**F430**

**1610****Betreff: Kit zum Schutz der Entlüftungsbohrungen der Bosch Zündspulen**

**Kit Schutz Entlüftungsbohrungen für  
Bosch Zündspulen, ET-Nr. 227941**

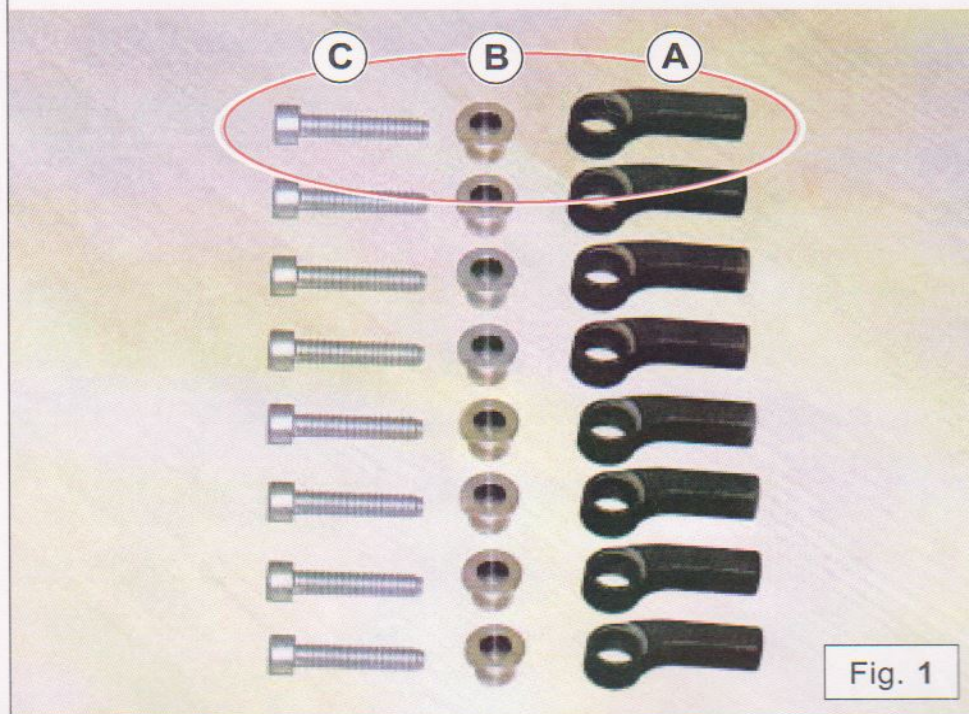
Die Aktualisierung besteht in der **des o.g. Kits (Fig. 1) zur Abdeckung der Entlüftungsbohrungen der Zündspulen** zur Verhinderung von Wassereintritt und der Folge von oxidierenden Zündkerzen.

A) Schutz Entlüftung	ET-Nr. 227940	Anz. 1
B) Hülse	ET-Nr. 227939	Anz. 1
C) Schraube	ET-Nr. 156834	Anz. 1

Fig. 2

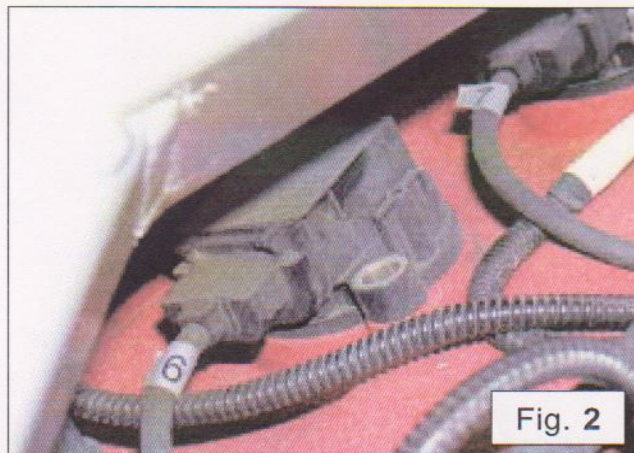
- › Die Zündspulen der **linken Zylinderbank wieder montieren ohne die Schrauben der rechten Seite, wo die Entlüftung positioniert ist, (nach oben), wie in Fig. 2 gezeigt.**

Fig. 3

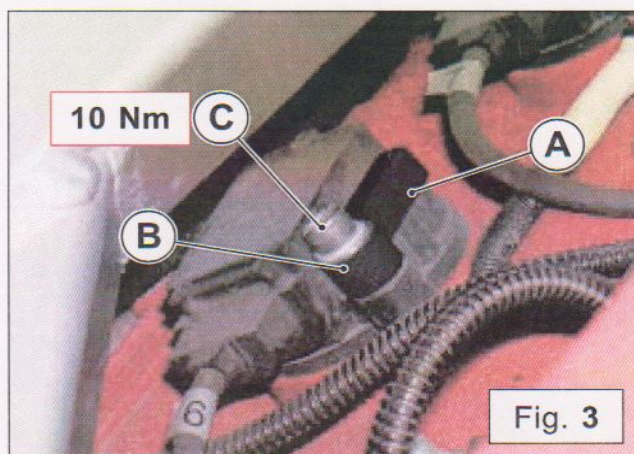
Die Abdeckungen an den Zündspulen **über den Entlüftungsbohrungen anbringen und mit den neuen Schrauben (C) und den alten Unterlagscheiben montieren.** Sowohl die **neuen Schrauben (C)** als auch die alten Schrauben mit einem Drehmoment von **10 Nm** anziehen, wie in Fig. 3 gezeigt.

Fig. 4

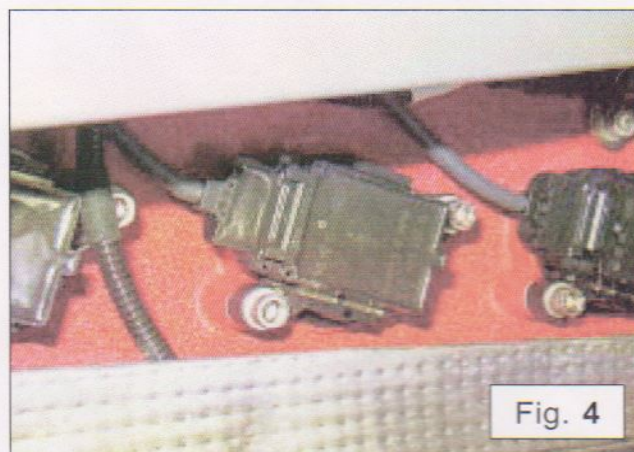
- › Die in Fig. 2 und 3 beschriebenen Prozeduren nun auch an den Zündspulen der rechten Zylinderbank ausführen. Hier zeigen **die Entlüftungsbohrungen nach unten**, wie in Fig. 3 gezeigt.
